上海市普陀区真如社区W060802单元控制性详细规划 B03、B04B、B05A、B05B、B06A、B06B街坊局部调整 (公众参与草案)

规划组织编制单位：上海市普陀区人民政府 上海市规划和自然资源局

公示和反馈意见时间：2025年10月20日至2025年11月18日（共30日）

调整前附加图则

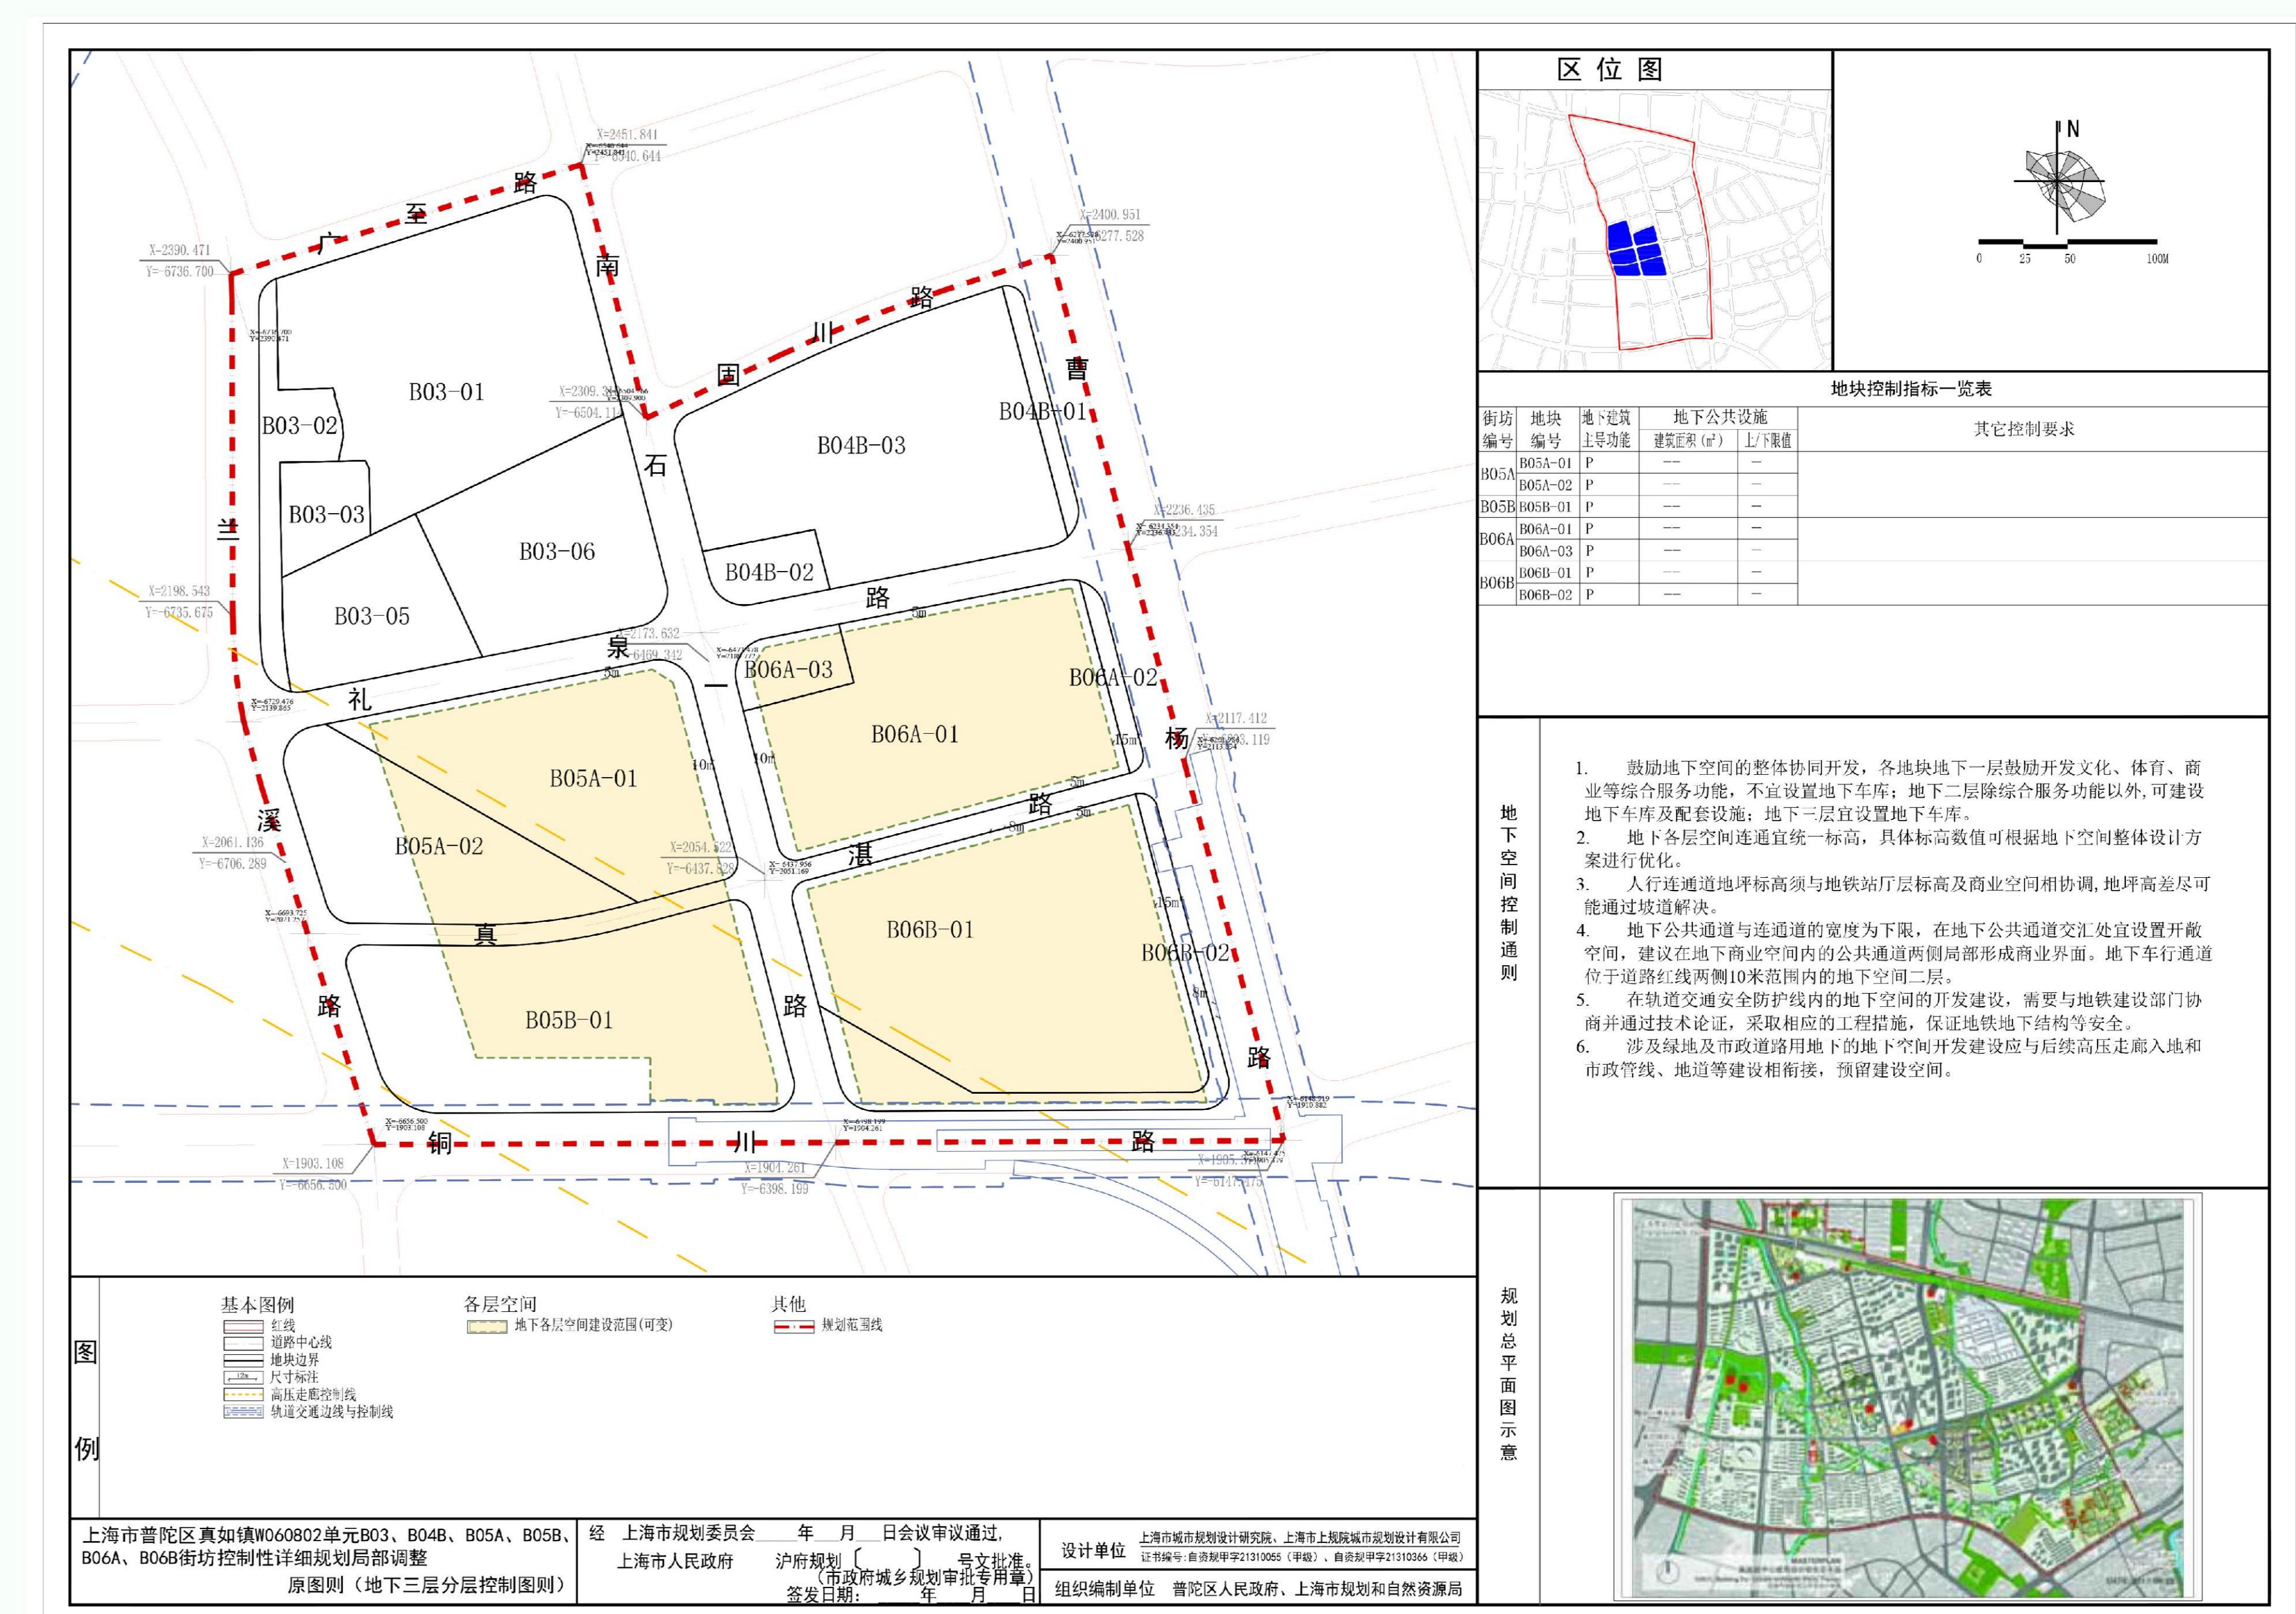
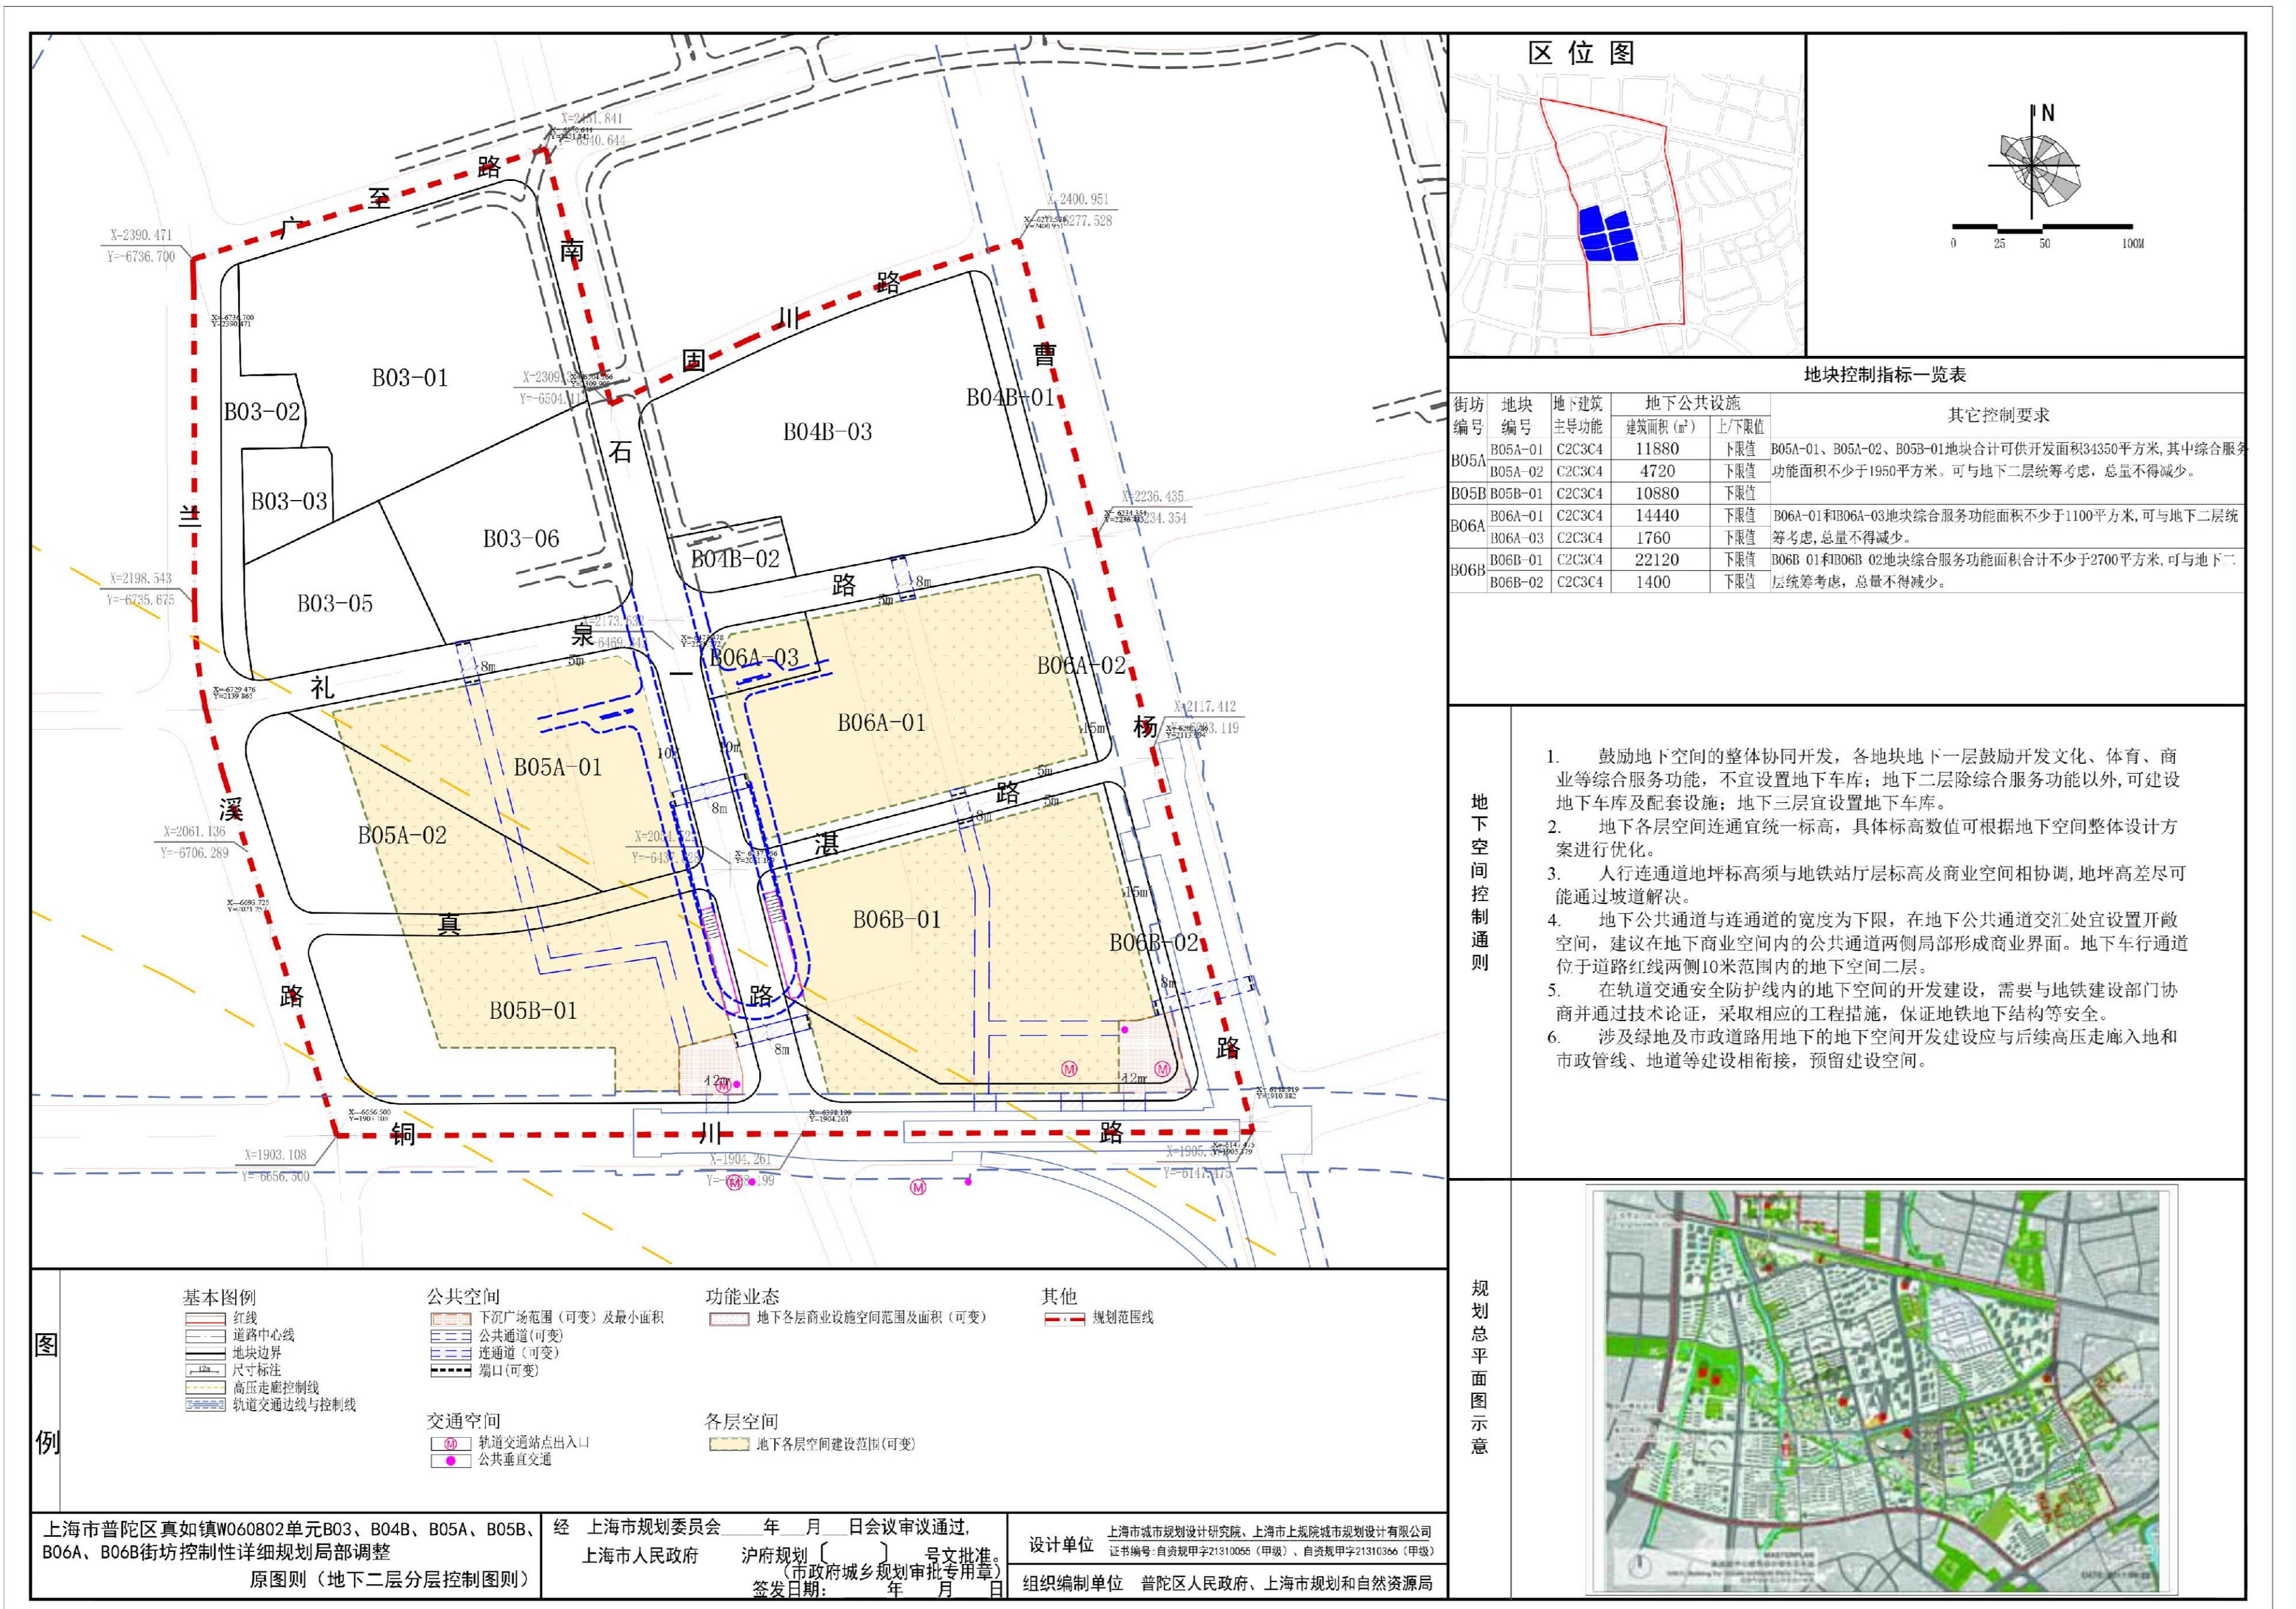
基于功能多元融合、地标形象塑造、绿廊开放共享、慢行立体互联等规划目标与设计理念，衔接城市设计方案研究，落实对建筑塔楼、重要界面、广场绿化、公共通道、地下空间等城市设计要素的管控要求。

结合天际线塑造与古今对望轴线分析，B06-01地块沿曹杨路布局一处标志性建筑塔楼；沿曹杨路与真如绿廊打造两条重要界面，提升副中心公共活力与城市形象；基于公共活动流线分析，B06-01地块结合地铁站点出入口布局一处下沉广场；鼓励建立多层级、立体化的慢行网络，设置公共通道与连通道，串联地区重要功能空间与景观节点；鼓励各个地块地下空间互联互通，建议B04B-01、B06-01、B06-02地块地下空间跨市政道路整体统筹开发。
